Resolución
Por la cual se otorga permiso de vertimientos de aguas residuales y se adoptan otras disposiciones.

Que en los archivos de esta Autoridad Ambiental se encuentra radicado el expediente **160165105-0040/2026,** donde obra Auto N° 160-03-50-01-0307 del 03 de julio de 2026, mediante el cual se declaró iniciada la actuación administrativa ambiental para el trámite de permiso de vertimientos para las aguas residuales domésticas a generarse en las coordenadas Norte 6° 41´ 49.6" Oeste 75° 57´ 51.3", a la altura del predio denominado toyo-el cristal, identificado con matrícula inmobiliaria N° 024-3002, localizado en la vereda el toyo, en jurisdicción del municipio de Giraldo, Departamento de Antioquia, conforme a la solicitud elevada por la señora **YANID DE LA CRUZ MIRA LOAIZA,** identificada con C.C. N° 42.760.948.

Que, una vez revisada la documentación del trámite, publicados los avisos de que trata el procedimiento, la Subdirección de Gestión y Administración Ambiental de CORPOURABA, realizó visita de campo el día 21 de julio de 2026, cuyo resultado se consignó en el informe técnico N° 160-08-02-01-1977 del 30 de julio de 2026, en el cual se consignó lo siguiente:

Pozo septico	*Zona de Lavado*

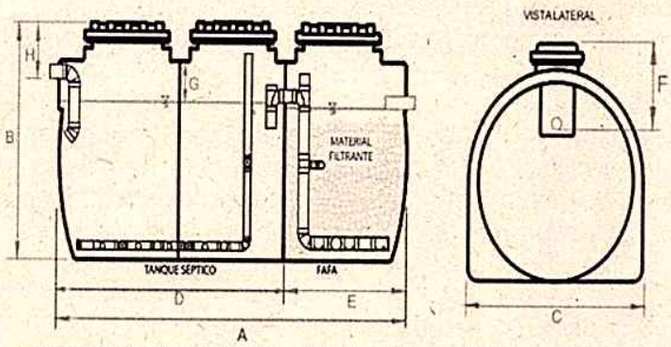
En la visita se observo que en el sitio aun no se ha puesto en funcionamiento el Sistema de tratamiento de los vertimientos Domesticos.

Se debera implementar sistema de trampa grasas y arena al sistema de lavado de vehiculos
Se debera mejorar el sistema de recoleccion y conduccion de las aguas del lavado de vehiculos con cunetal e instalacion de trampas de arenas

Se debera implementar sistema de trampa grasas y arena al sistema de lavado de vehiculos y se debera mejorar el sistema de recoleccion y conduccion de las aguas del lavado de vehiculos con cunetas e instalacion de trampas de arenas

1. Implementar sistema de trampa grasas y arena al sistema de lavado de vehículos y se debera mejorar el sistema de recoleccion y conduccion de las aguas del lavado de vehiculos con cunetas e instalacion de trampas de arenas, para tales efectos se
